②改善箇所説明図

改善の内容

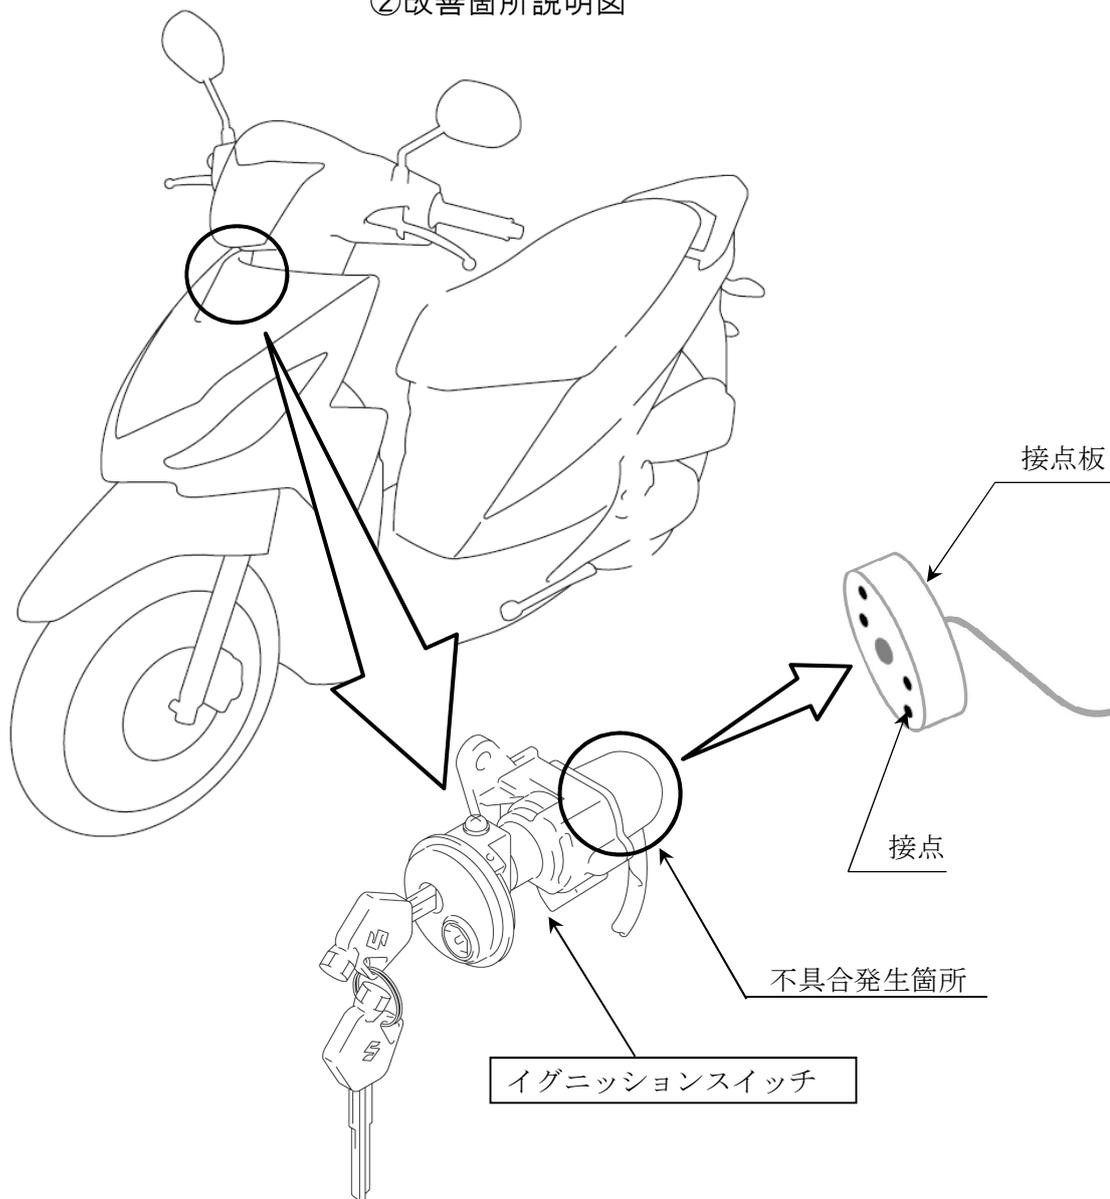
イグニッションスイッチにおいて、接点板の製造工程が不適切なため、通電時の温度上昇により、はんだフラックスが軟化して接点表面に広がることがある。そのため、そのまま使用を続けるとイグニッションスイッチが接触不良となり、最悪の場合、走行中にエンジンが停止するおそれがある。

全車両、イグニッションスイッチを対策品に交換する。

注： は交換する部品を示す。

識別：サイドスタンドブラケットに青色のシールを貼付する。
